AUTOMOBILES  
**CITROËN**

**NOTE  
TECHNIQUE**

**N° 204 D**

**VEHICULES D**

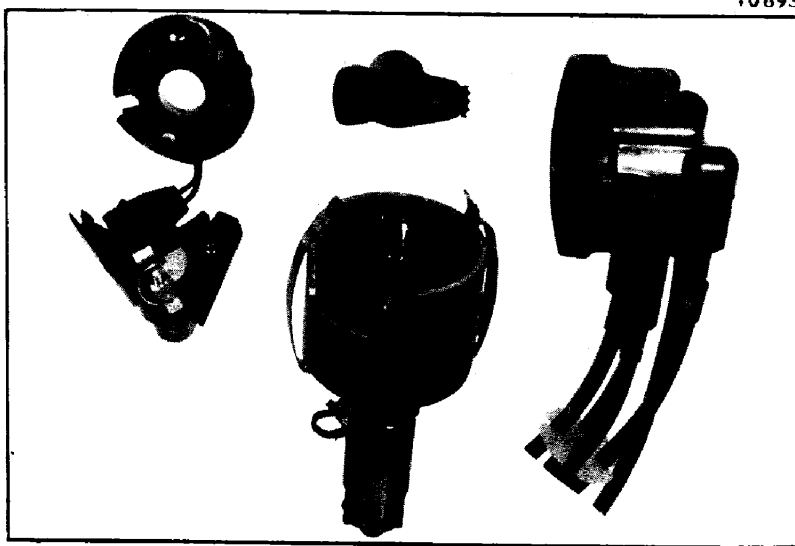
Depuis Mars 1972, un certain nombre de moteurs montés sur véhicules « D », sauf « Injection électronique », sont équipés d'allumeurs SEV-MARCHAL du type à cassette.

Les courbes d'avance et l'angle de fermeture des contacts sont inchangés.

La cassette rupteur pré-réglée sur came étalon ne nécessite aucun réglage. (Voir notice : SEV-MARCHAL contenue dans le conditionnement des Pièces de Rechange).
